三の丸石垣先端部の基礎について

2. 花崗土を用いた改良土による基礎構造の変更について

図1 FEM解析による地盤反力度の確認

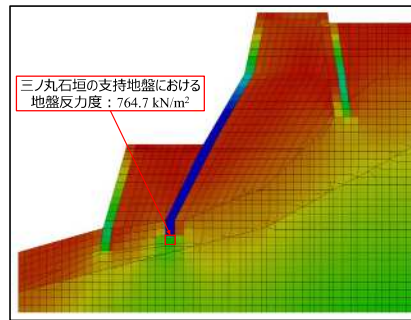
三の丸石垣先端部の根石下部は崩落により地盤が一部削り取られた（写真1）。この三の丸根石下部の地盤には、復旧時に作用する地盤反力度 764.7kN/m²（図1）に支持力の安全率 3 を考慮した一軸圧縮強度 $q_u=2,300\text{kN/m}^2$ が求められる。室内試験においては、現場室内強度比 0.5（バックホウ混合を想定）を加味した $q_u=4,600\text{kN/m}^2$ が必要となる。「現地発生土」を用いた配合試験結果からは、添加量 120kg/m³ の 28 日強度で $q_u=1,400\text{kN/m}^2$ （固化材：BB）しか強度発現を確認できなかった（図2）。仮に $q_u=4,600\text{kN/m}^2$ を満足する添加量を配合試験結果から推測すると 350kg/m³ ほどの添加量が必要となり、施工性や品質管理上、現実的ではない。そこで、現計画では三の丸根石下部の地盤は「石材」にて復旧する方針となっている（図3）。（2023.11.19-20 の WG 会・専門部会で確認）

石垣背面の盛土材を現地発生土から花崗土に変更することにより、盛土材の単位体積重量が増え、根石下部に発生する地盤反力度も増加することが考えられるため、三の丸根石下部地盤の地盤反力度を再度確認する必要がある。またそれに伴い、花崗土による改良土の発現強度が室内目標強度を満足すること、適切な添加量を確認する必要がある。

図3 石材による復旧構造

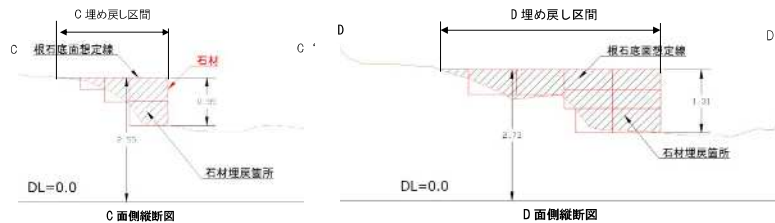
当初「現地発生土」では設計支持力を満足できないため、伝統工法である石材基礎を提案したが、おそらくこの先端部には石材は無かったと考えられるため、オリジナルの再現という意味においては「風化花崗岩」に物性値に近い「花崗土を用いた改良土」で地盤を再構築するのが良いと思われる。

花崗土による改良土の場合、固化材との混合は土質改良機もしくはバックホウ混合となる。土質改良機の場合、現場室内強度比は 0.7 となり、室内試験では一軸圧縮強度 $q_u=3300\text{kN/m}^2$ 程度必要となり、添加量は 80kg/m³ 程度となる。一方でバックホウ混合の場合、現場室内強度比は 0.5 となり、室内試験では一軸圧縮強度 $q_u=4600\text{kN/m}^2$ 程度必要となり、添加量は 120kg/m³ 程度となる。この結果から、いずれも適当な添加量で室内目標強度を発現する可能性が高いため、崩落により削り取られた三の丸根石下部地盤の復旧方法を石材から花崗土を用いた改良土に変更することを考えている。

図4 花崗土による改良土の一軸圧縮強度

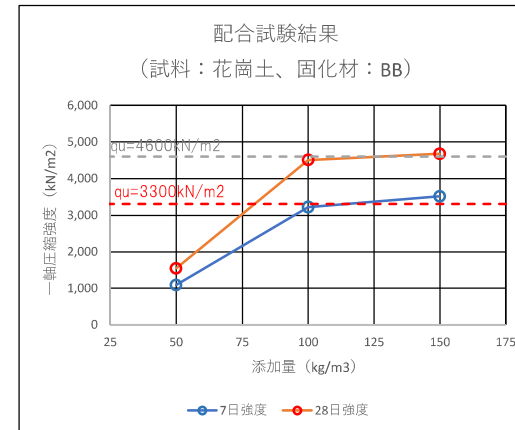
そこで、図4に改良土の母材を現地発生土ではなく、「花崗土」を用いた場合の配合試験結果を示す。この配合試験結果からは添加量 150kg/m³ の 28 日強度で一軸圧縮強度 $q_u=4,700\text{kN/m}^2$ が得られた。

※添加量 100kg/m³ 以降、強度発現が頭打ちとなっているため必要強度が増加した場合、強度発現できるかは未定
